M12 コネクタ付ケーブル(PVC ケーブル)の生産中止に伴う変更について

この度、弊社一部製品にオプションとしてラインアップされている『M12 コネクタ付ケーブル PVC ケーブル(ステンレスナット)』が、生産中止のため代替品へ変更となります。尚、コネクタピンアサイン及び、リード線色に変更はございませんので、同一接続にてご使用頂けます。変更内容詳細は比較表をご参照下さい。

M12 コネクタ付ケーブル PVC ケーブル(ステンレスナット)
(GC35、KP15、ZT11、CE40、SU8□、SU1□、JM71 にオプションとしてラインアップ)

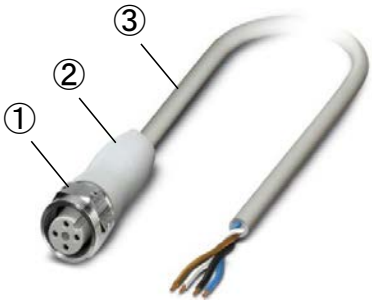
材質		①ステンレス	①ステンレス
		②TPU	②PP
		③PVC（黒色）	③PVC（グレー）
導体断面積		0.34mm ² （22AWG）	0.34mm ² （22AWG）
絶縁体外径		1.52mm	1.26mm
シース外径		5.2mm	4.7mm
定格電圧		48V AC	250V AC
		60V DC	250V DC
周囲動作温度	コネクタ部	-25～90℃	-25～90℃
	ケーブル部： 固定使用時	-40～80℃	-40～80℃
